Предложение по дополнению 12 к первоначальному варианту Правил № 99 (газоразрядные источники света)

Представлено Рабочей группой по вопросам освещения и световой сигнализации*

Дополнение 12 к первоначальному варианту Правил № 99 (газоразрядные источники света)

«10. Цвет

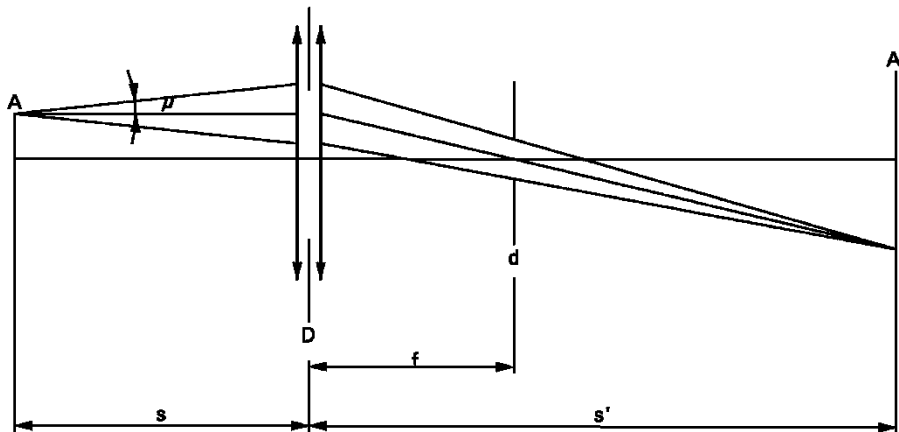
Пункт 10, рисунок исключить, а текст изменить следующим образом:

Цвет источника света измеряют в сферической поверхности с использованием системы измерения, которая показывает координаты цветности МЭК поступающего света с разрешающей способностью $\pm 0,002$ ».
